TRANSFORMATION D'UNE PISCINE

Situation projetée : Plan toiture
plan chantier du 04/12/13

PR-02

Situation projetée : Plan sous-sol

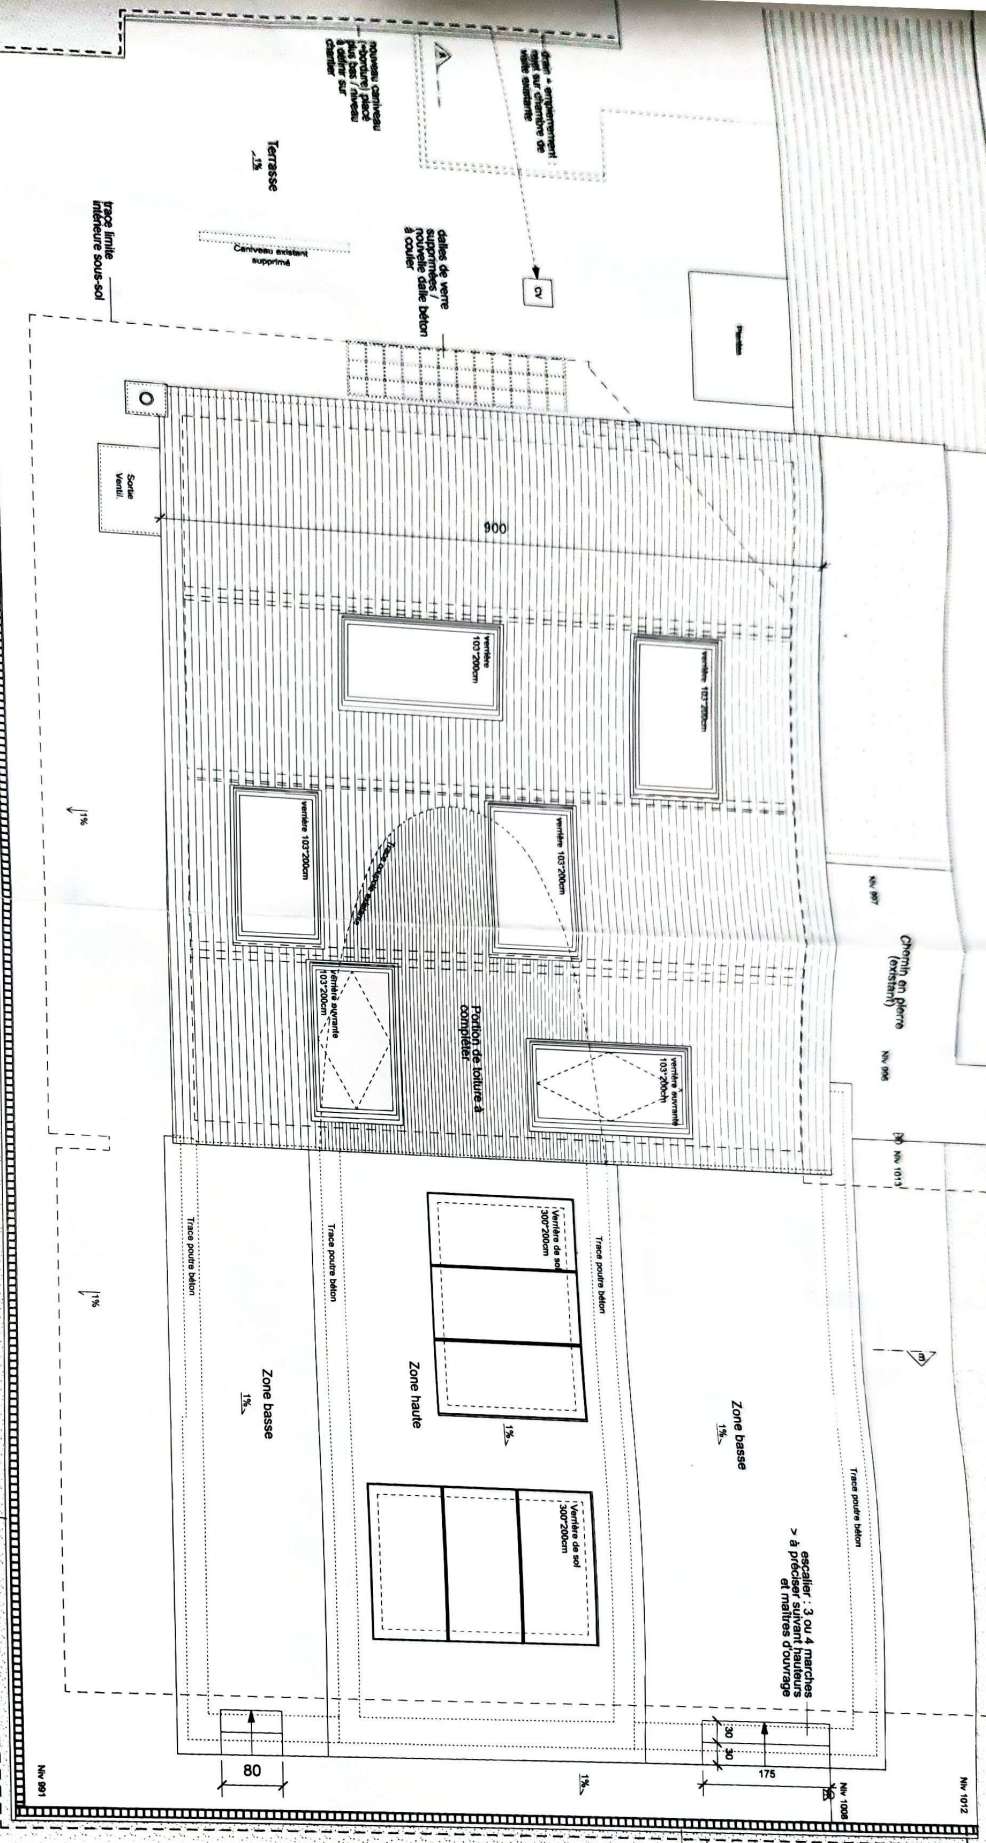
recommandé du
carrelage en céramique
sur bassin extérieur (le
plus bas) si pas
possible en fonction
des niveaux à
construire

drain + empiétement
cailloux + bordure

drain + empiétement :
point de rejet à définir

prévoir pentes en "pointe de
diamant" sur massif en béton
existant pour évacuer les eaux
latéralement

prévoir retour du drain +
massif en béton sur une
longueur de +/- 1,2m
